改善箇所説明図

改善の内容

改善前	改善後

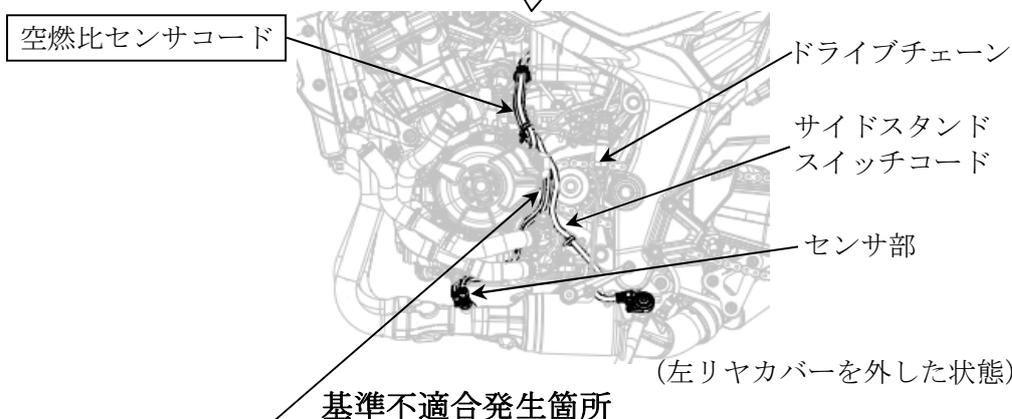
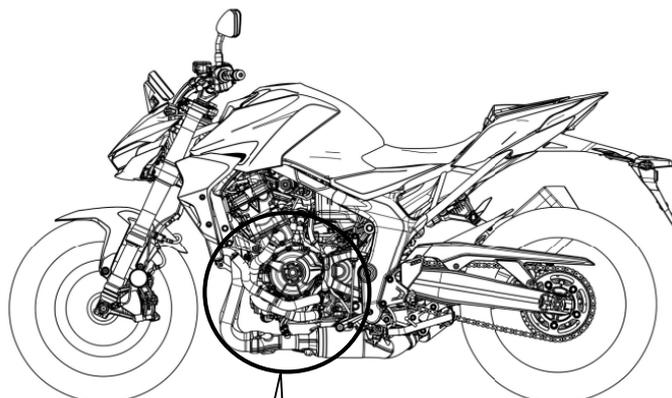
排出ガス発散防止装置において、空燃比センサコードの固定方法が不適切なため、当該コードがドライブチェーンと干渉しているものがある。そのため、当該コードの電線被覆が損傷すると、短絡し警告灯が点灯して、適正な空燃比制御ができず、排出ガス値が基準値を超えるおそれがある。

全車両、左右の空燃比センサコードの損傷有無を点検し、バンドで固定する。なお、当該コードが損傷している場合は新品に交換する。
